改善箇所説明図

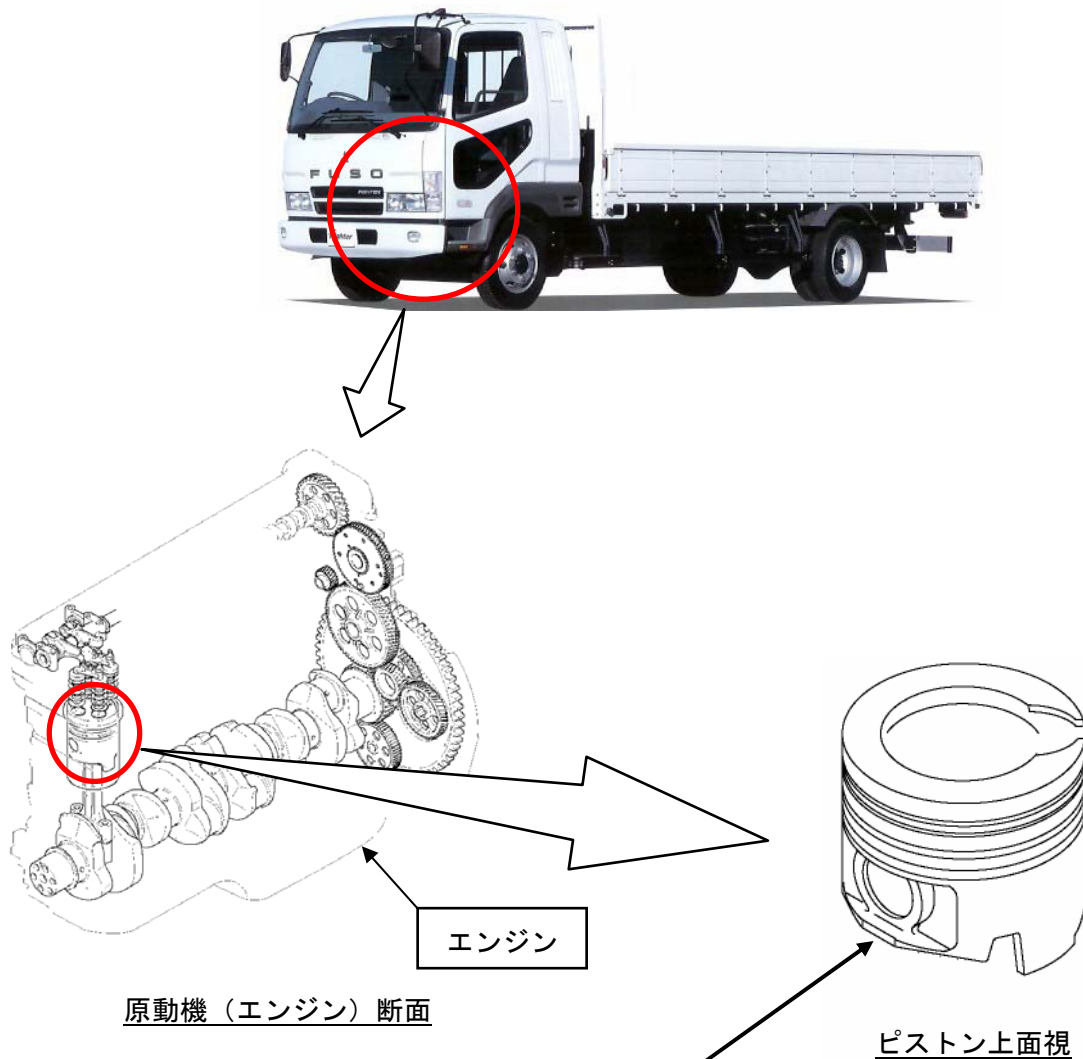
基準不適合発生箇所

ピストンの鋳造工程が不適切なため、ピストンピンボス部付近に鋳造不良のあるピストンをエンジンに組み付けたものがある。
そのため、そのまま長時間高回転で使用を続けると、当該部に亀裂が発生し、最悪の場合、ピストンが破損し、エンジンが停止するおそれがある。

改善の内容

全車両、エンジン一式を良品のピストンを組込んだエンジンと交換する。

注：□は、交換部品を示す。
